**VIEŠOJO PIRKIMO
„RESPUBLIKINĖS VILNIAUS UNIVERSITETINĖS LIGONINĖS PASTATO-
OPERACINIŲ BLOKO, ESANČIO ŠILTNAMEIŲ G.29, VILNIUJE, RANGOS DARBAI
(NR. 9888)“
SĄLYGŲ PAAIŠKINIMAI**

Perkančioji organizacija, pagal Centrinės viešųjų pirkimų informacinės sistemos (*toliau – CVP IS*) priemonėmis gautus tiekėjų klausimus (*kalba netaisyta*) dėl pirkimo sąlygų paaiškinimo, teikia toliau nurodomus atsakymus.

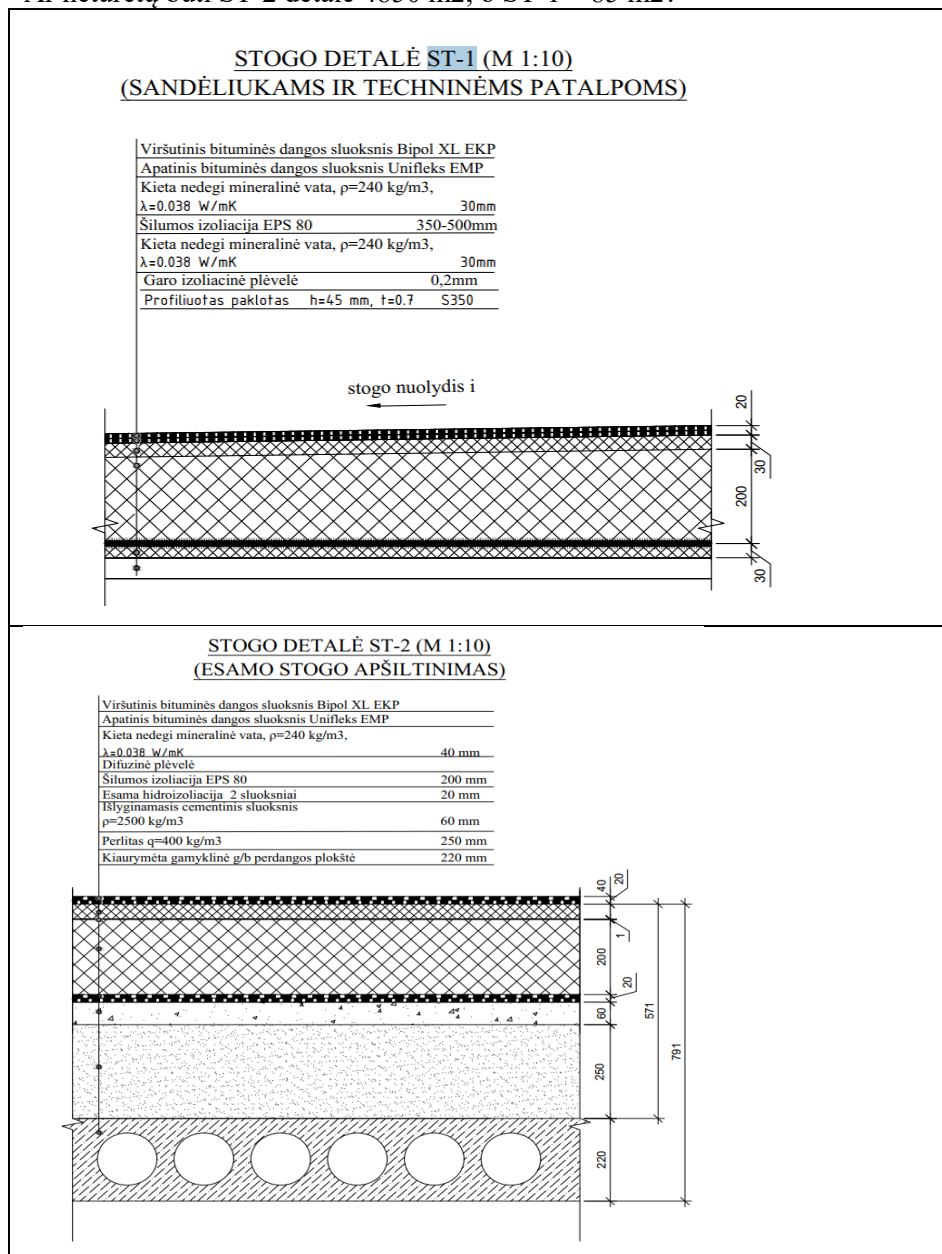
Prašome aiškiai ir nedviprasmiškai nurodyti kokie SK dalies darbai turi būti įsivertinti, nes pagal pateiktą priedą „C_korpuso_sąmatų_darbų_kiekių_žiniaraščiai_be_kainų“ nurodytos tik 2 pozicijos, žiūrėti apačioje.

O pagal „05_2114-TP-SK“ pateikta daug daugiau reikalingų atlikti darbų, žiūrėti apačioje.
Ar teisingai suprantame, kad tiekėjas turi įsivertinti tik darbus esančius nurodytus priede „C_korpuso_sąmatų_darbų_kiekių_žiniaraščiai_be_kainų“?

Ne, supratote neteisingai. Rangovas turi įsivertinti visus atliekamus darbus, nurodytus tiek lokalinėse sąmatose, tiek sąnaudų žiniaraščiuose.

Tiekėjas turi įsivertinti darbų kainą, remdamasis visa TP (techniniame projekte) pateikta medžiaga. Skačiuojamosios kainos lokaliųjų sąmatų **preliminarūs kiekiai** pateikti kaip pagalbinė priemonė pirkimo kainos apskaičiavimui. Priedo Nr.3 „Išskaito veiklų sąrašo forma“ 2 p. nurodyta, kad „TP nurodyti medžiagų, gaminių ir darbų sąnaudų-kiekių žiniaraščiai, nėra traktuojami kaip Užsakovo teikiami galutiniai kiekių žiniaraščiai. Rangovas turi papildomai įsivertinti esamą situaciją, TP pateiktus kiekių žiniaraščius, prisiimdamas savo atsakomybę už įvertinimą. Užsakovas perka darbus kompleksiskai. Rangovas darbus turi atlikti pilnai, nepriklausomai nuo TP brėžiniuose pateiktų sąnaudų ir Užsakovo pateiktų sąmatinių kiekių žiniaraščių. Visi darbai, kurie pagrįstai laikomi būtinais statybos darbais ir technologiškai privalomi atlikti pagal STR, turi būti atlikti nepriklausomai nuo to, ar jie yra apibūdinti šiame dokumente ar ne.“
